***Für eine 3. Beteiligung zum RPD vorgesehene Änderungen***

***Hier: Änderungen der graphischen Darstellung in der Beikarte 5A  
im Vergleich zur Fassung gemäß Regionalratsbeschluss vom  
23.06.2016***

## Ä3BT-Beikarte-5A-KÜ-Düsseldorf-Ratingen Nr.01

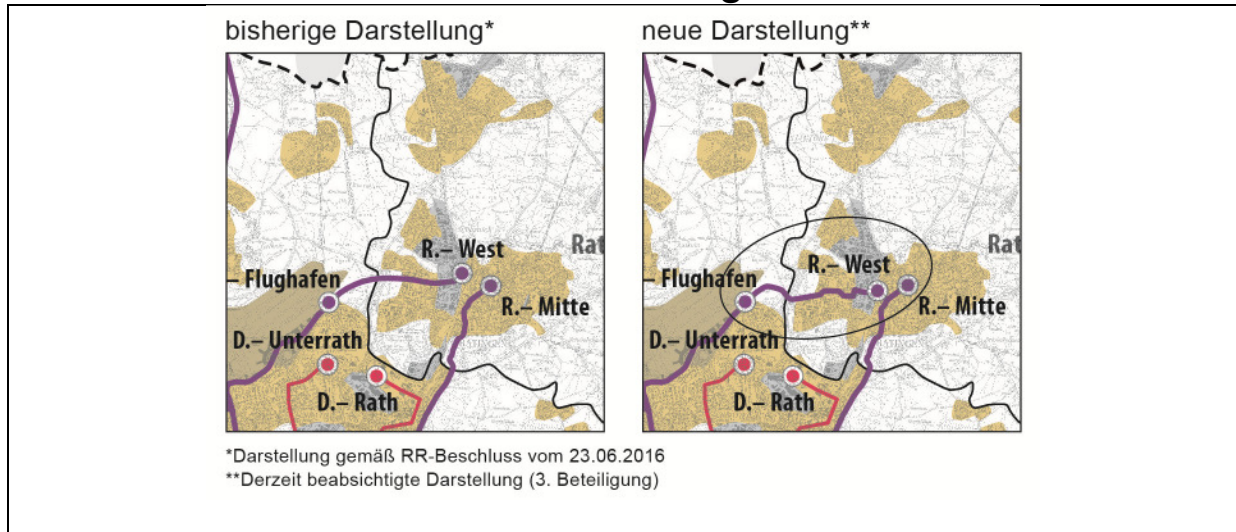
Die Darstellung der Trassen des regionalbedeutsamen ÖPNV in der Beikarte 5A ist identisch mit der des RPD-Entwurfs. In der Beikarte 5A war bisher zwischen Düsseldorf-Flughafen und Ratingen-West irrtümlicherweise noch eine grobe Trassenführung eines frühen Entwurfsstadiums dargestellt. Die Abbildung der Beikarte wird hiermit an die Darstellung des RPD-Entwurfs angeglichen.

## Ä3BT-Beikarte-5A Düsseldorf Nr.01

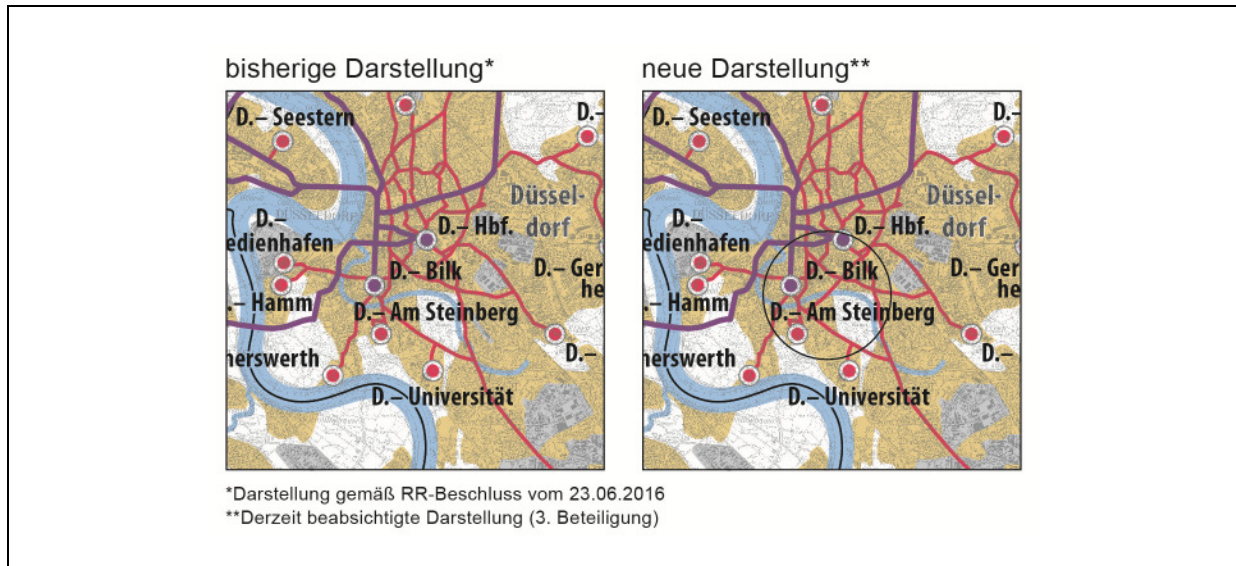
Die Beikarte 5A wird um Abbildung der Schienenverbindung zwischen der Haltestelle Kopernikusstraße (Himmelgeisterstraße) und dem S-Bahnhof Volksgarten ergänzt. Hiermit wird eine Lücke in der Darstellung der tangentialen Verbindung ab Am Steinberg über den Lastring bis zu den S-Bahnhaltepunkten Volksgarten, Flinngern und Zoo geschlossen.
